DETERMINAZIONE DEL DIRIGENTE SEZIONE AUTORIZZAZIONI AMBIENTALI 21 luglio 2021, n. 315

D.lgs. n. 152/2006 e s.m.i., L. 241/1990 e s.m.i., L.R. n. 11/2001 e s.m.i. – ID VIP 3861 Integrazione verifica di ottemperanza alle prescrizioni ambientali n. 4 (4.2, 4.3) contenute nel parere della Commissione Tecnica di Verifica dell’Impatto Ambientale V.I.A. e VAS n. 3090 del 19.07.2019 allegato al D.M. n. 322 dell’08.11.2019 ai sensi dell’art.28 del d. lgs 152/2006 e s.m.i. relativi al progetto di rifacimento metanodotto San Salvo-Biccari e opere connesse proposto da Snam rete Gas S.p.A.-

- Proponente: Snam Rete Gas S.p.A., con sede legale in San Donato Milanese (MI) – Piazza Santa Barbara, 7.

SEDE**Parere espresso nella seduta del 14/07/2021 - Verifica ottemperanza documentale**ai sensi del R.R.07 del 22.06.2018, pubblicato su BURP n. 86 *suppl.* del 28.06.2018**Verifica adeguatezza e completezza documentazione ex art. 28 del d. lgs. 152/2006***art. 28 co. 1 e 3 del d. lgs. 152/2006 e smi*

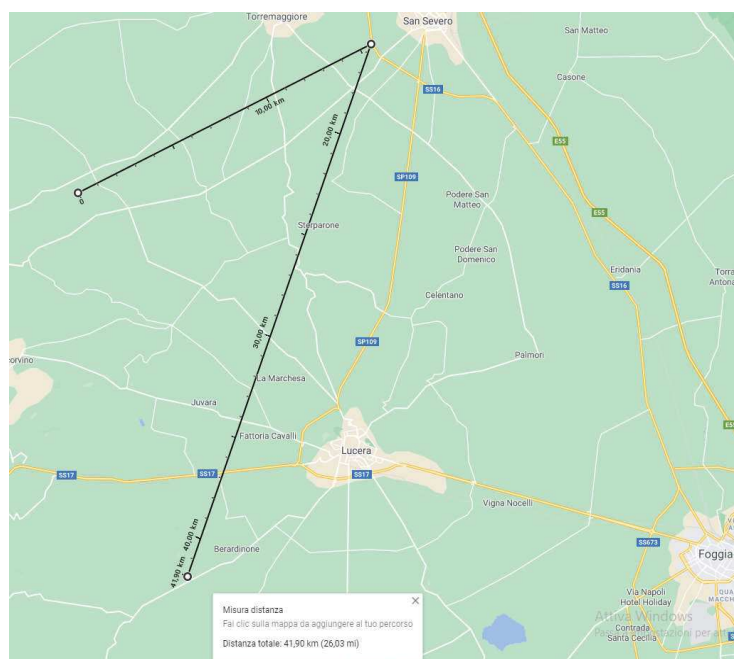
In merito **si osservava** che il deposito temporaneo dei rifiuti presso il luogo ove sono stati prodotti è un sito di raggruppamento precedente alla raccolta e solo a partire dalla stessa si tratta entra nel merito della gestione dei rifiuti che richiede autorizzazione.

Lo stesso deposito costituisce un'ipotesi derogatoria ed eccezionale rispetto alle forme di stoccaggio rifiuti (deposito preliminare e messa in riserva) e sotto il profilo normativo è regolamentato dalla L. 6 agosto 2015, n. 125, di conversione del D.L. 19 giugno 2015, n. 78 che ha il concetto di "*deposito preliminare alla raccolta*" e precisato che per "*luogo di produzione dei rifiuti*" bisogna intendersi "*l'intera area in cui si svolge l'attività che ha determinato la produzione dei rifiuti*".

Con riferimento alla distanza dell'area logistica dal sito di produzione, si ritiene che, in virtù dei principi di precauzione e azione preventiva, debbano essere individuati ulteriori siti, nella disponibilità dell'appaltatore, più prossimi alle aree di cantiere, fermo restando le ulteriori particolarità che il deposito temporaneo deve possedere.
